notitie revisie:

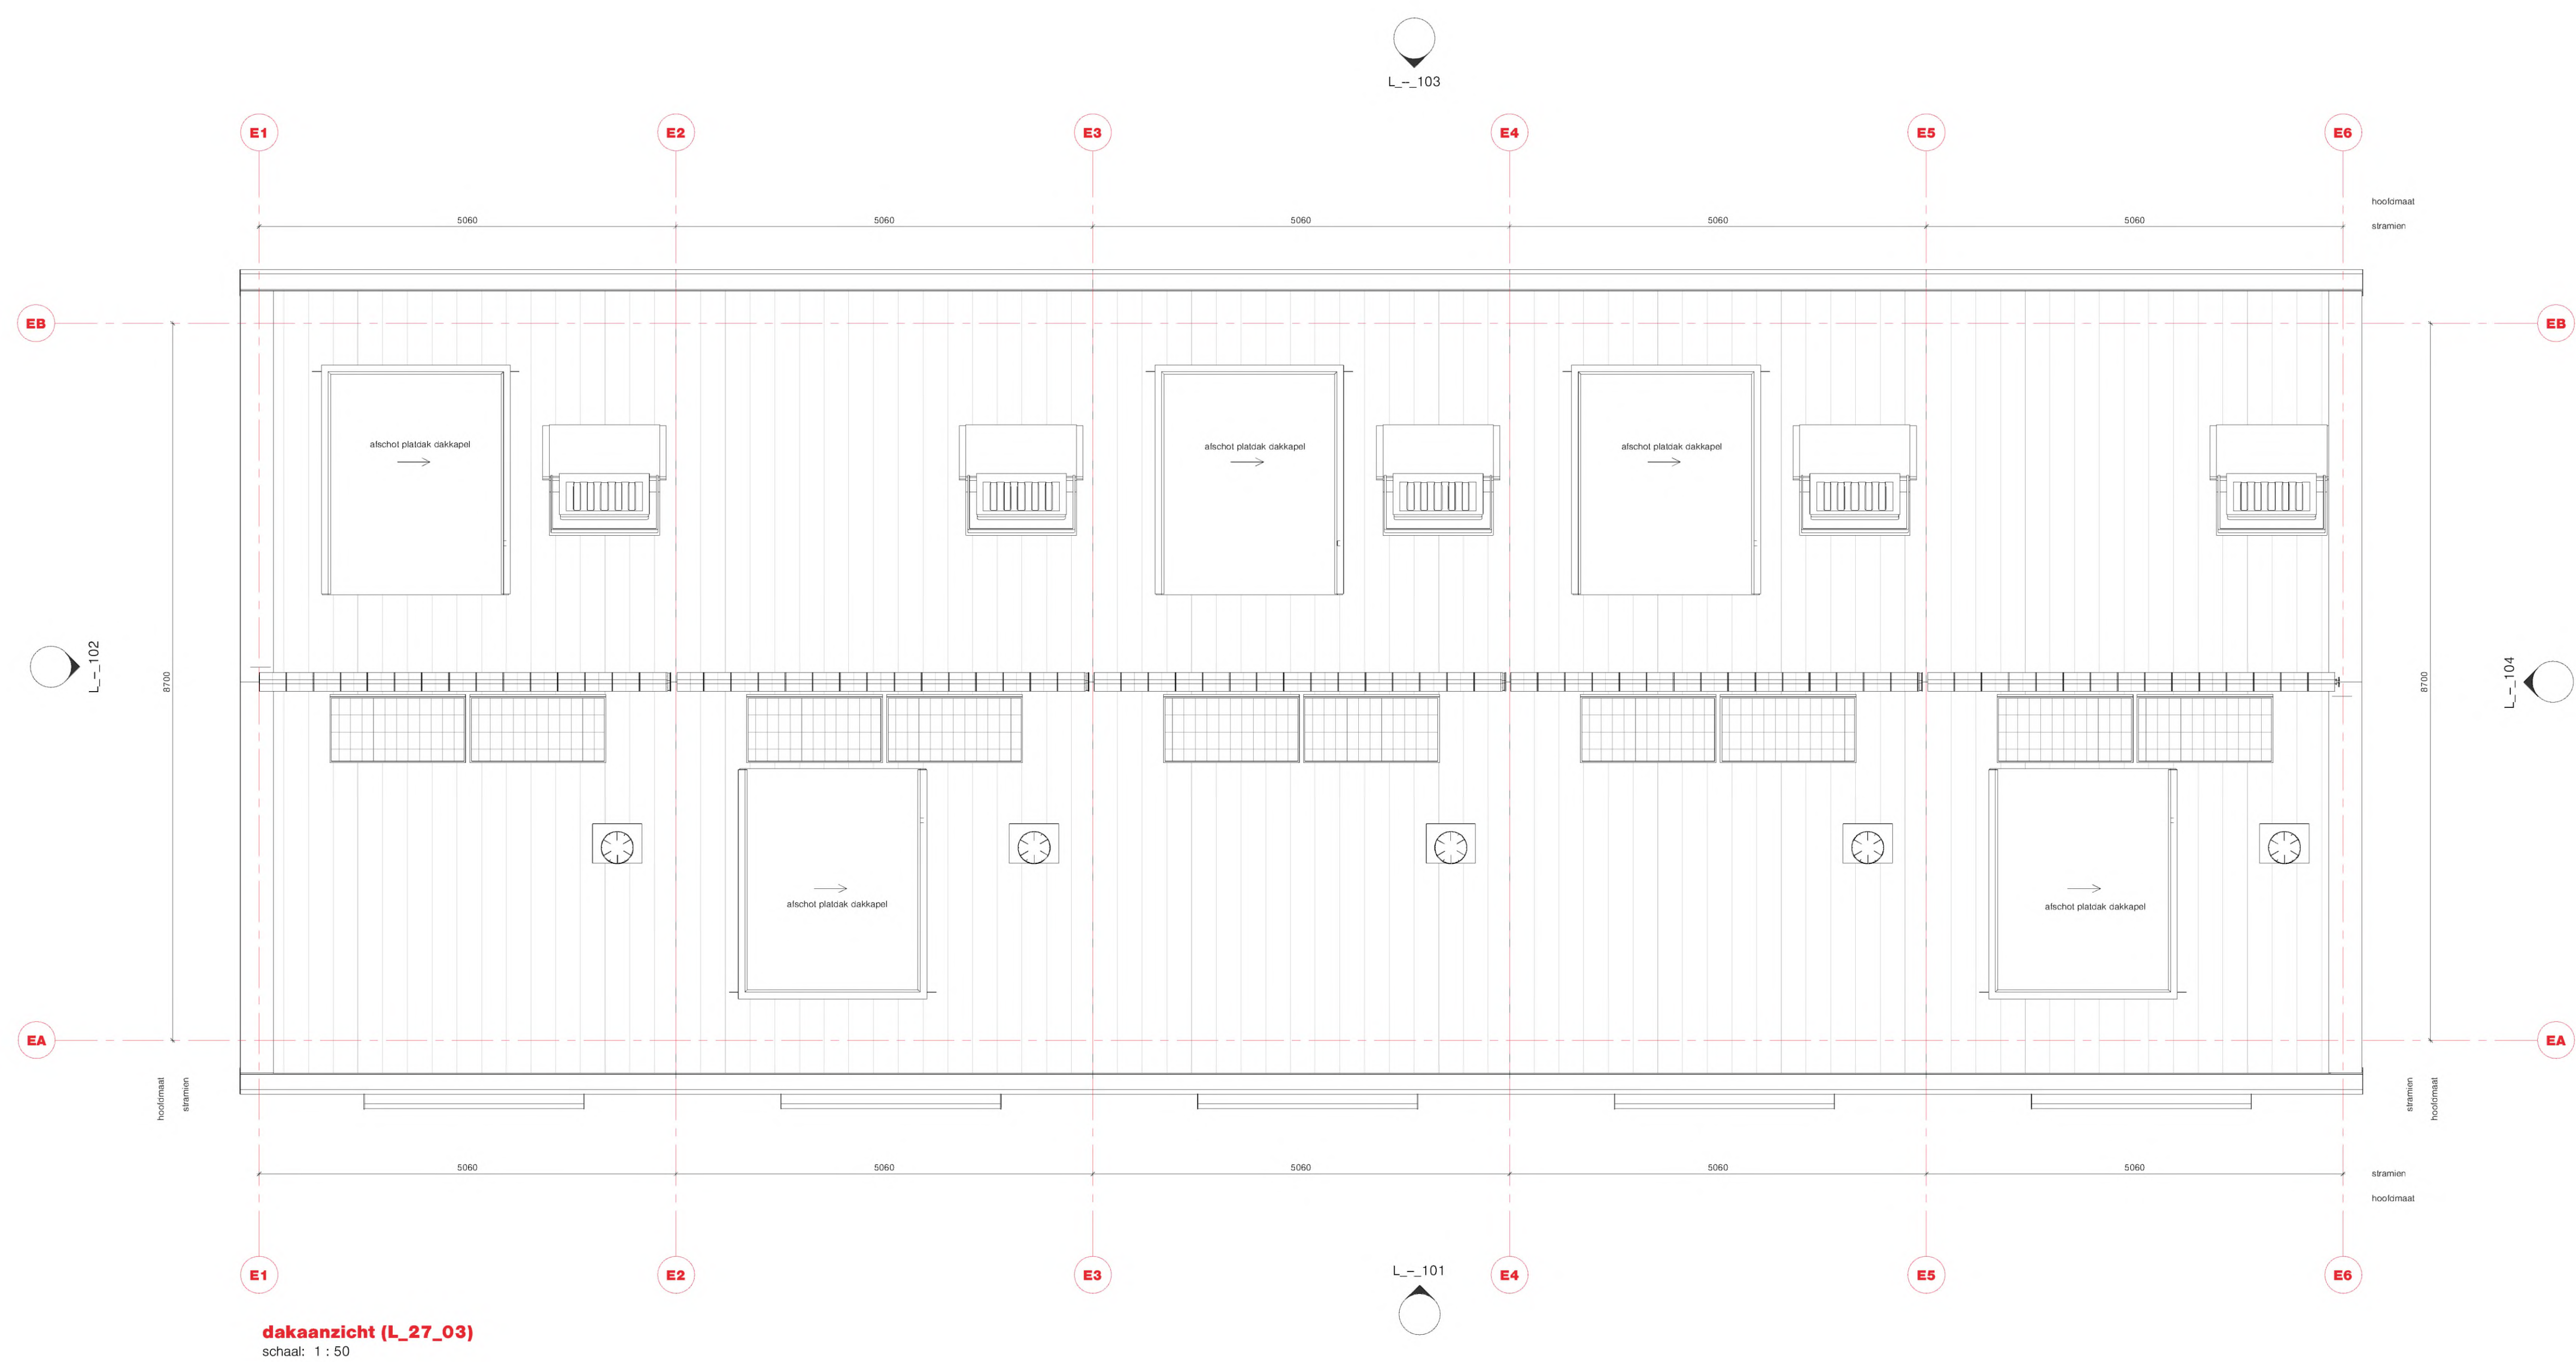
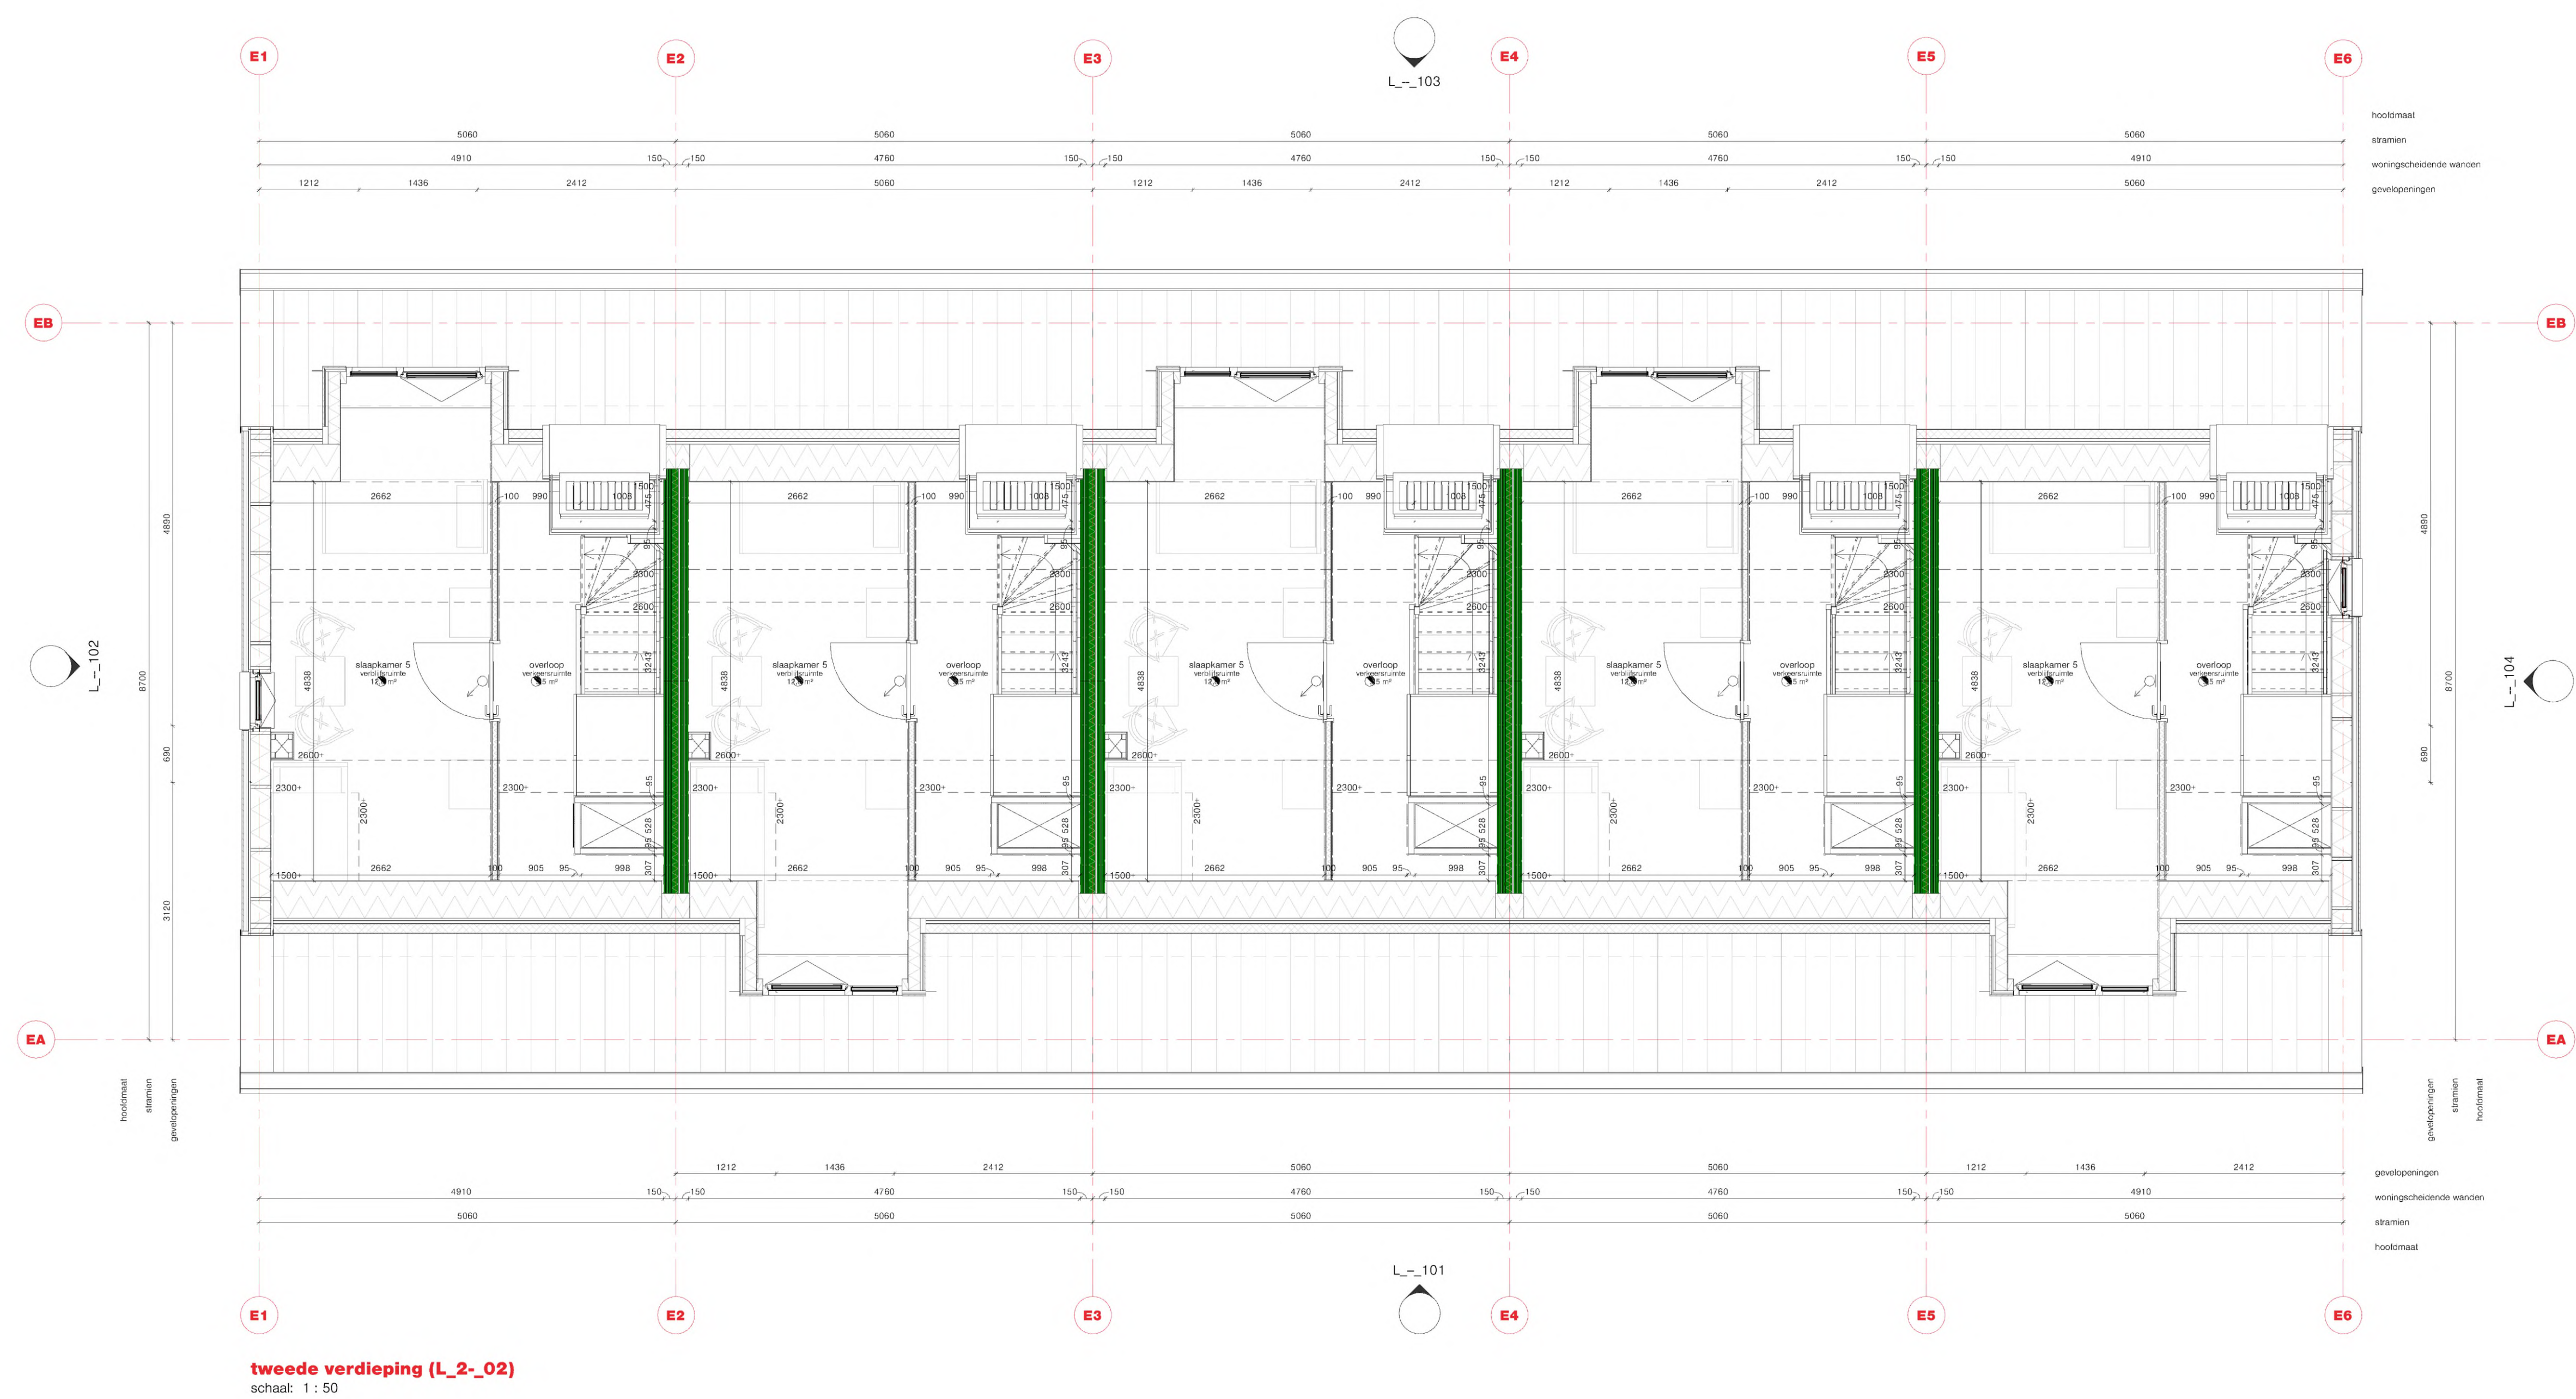
10-05-2026
algemeen:
- schoonloopmat voordeur toegevoegd
- kozijn begane grond voorgevel alleen kiep
- kozijn begane grond achtergevel tussenstijl verwijderd
- dorpel en afvoer bij WM/WD verwijderd

MIVA-woning:
- scheiding toilet douche aangepast naar getegelde wand
- entree deur miva naar buitendraaiend
- badkamer MIVA v.v. beugels en douche zit
- eerste verdieping overloop, wand verwijderd
